## Technische Änderung

| 1632080000 | ZPE 4     |

**Alte Version****Neue Version****Neue Marmorierung**

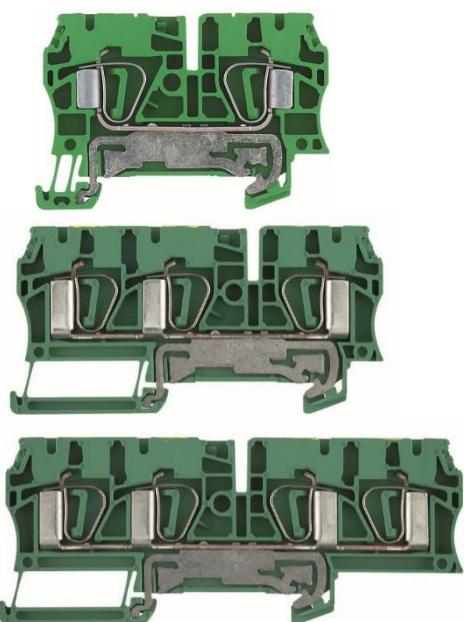
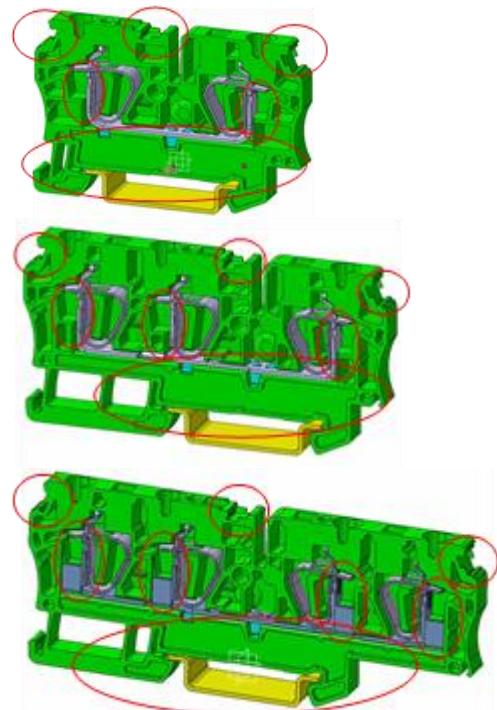
In Zukunft werden die betroffenen Produkte mit neuem Klemmträger gefertigt, der neue Markierkanäle mit seitlichen Lappen beinhaltet. Ein Herausrutschen der Markierungen kann somit in Zukunft verhindert werden und der Einsatz von Streifenmarkierern wird ermöglicht. Zudem wurde der Klemmenfuß der ZPE Variante neugestaltet, welcher nun dem der A-Serie gleicht.

Da mit den Änderungen die Flügel an den Stromschiene der 2AN und 3AN Varianten überflüssig werden, werden diese entfernt und die Stromschiene Stärke auf 0,8 mm reduziert. Bei der 4AN Variante werden die Flügel gekürzt aber die Stromschiene Stärke wird nicht reduziert und beträgt weiterhin 1 mm.

Abschließend werden die ZPE Klemmträger nun in marmorierter Farbgebung gefertigt.
